RELATÓRIO TÉCNICO REFERENTE À PROJETO DE REGULARIZAÇÃO PARA O IMÓVEL SITUADO NA RUA SENHORA DO PORTO, 1895 (LOTE 039, DO QUARTEIRÃO 056, ZONA FISCAL 498), BAIRRO PALMEIRAS, INSERIDO NO PERÍMETRO DE ENTORNO DA SERRA DO CURRAL, EM ÁREA CLASSIFICADA COMO APA 02, SUBÁREA 02 – BOM SUCESSO/CERCADINHO (INTERFACE 485/2020)

Imagens 01 a 03 - Vistas dos imóveis, mostrando a lateral esquerda, em diferentes anos (direção indicada pela seta amarela na vista aérea). Fonte: Google Street View

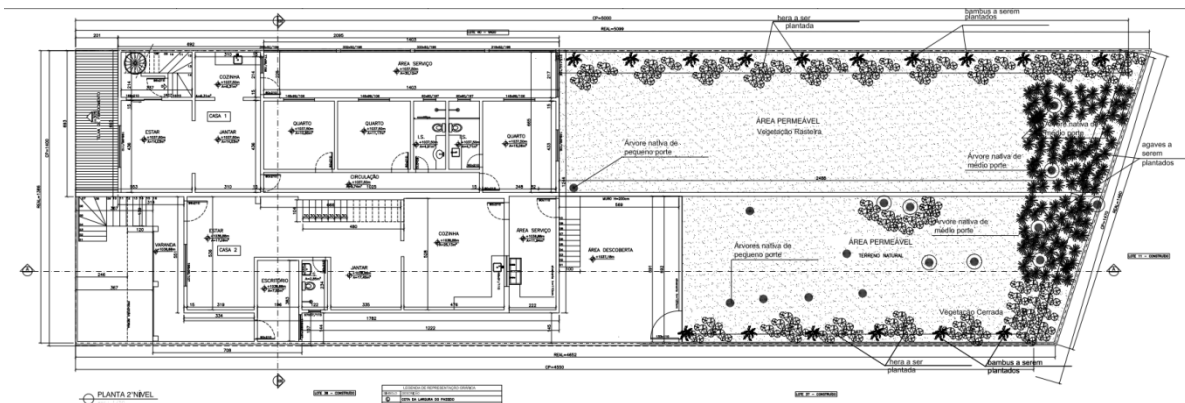
Em julho de 2009, a edificação, apesar de ainda não regularizada, atendia a altimetria para a área. Através das imagens históricas do *Google Street View*, detectou-se que o acréscimo que ultrapassa a altimetria de 9,0m foi construída em 2014, sendo ainda ampliada nos anos subsequentes.

Conforme demonstrado nas imagens 01 a 03, que estão em direção à vista da Serra do Curral, a edificação não causa maiores impactos na sua visibilidade, uma vez que a rua está em aclave. As imagens 04 a 06 estão em direção contrária à Serra do Curral.

Planta 2º pavimento.

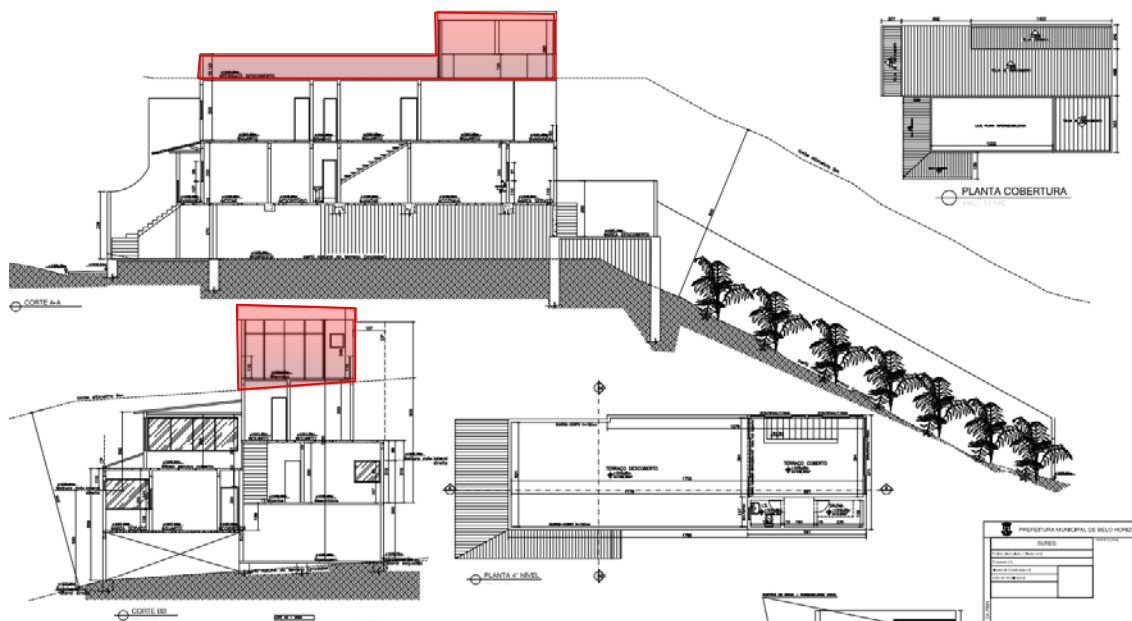
O terreno de 689m² abriga duas unidades residenciais, tendo uma área construída bruta de 590,12m². O coeficiente de aproveitamento é de 0,74 e a taxa de permeabilidade de 37,94%, atendendo à LUOS. Em relação à taxa de permeabilidade, para atender à Deliberação nº147/2003, do CDPCM-BH, deveria ser 39%. A permeabilidade do passeio foi atendida na proposta enviada e a permeabilidade visual do gradil será realizada nos portões.
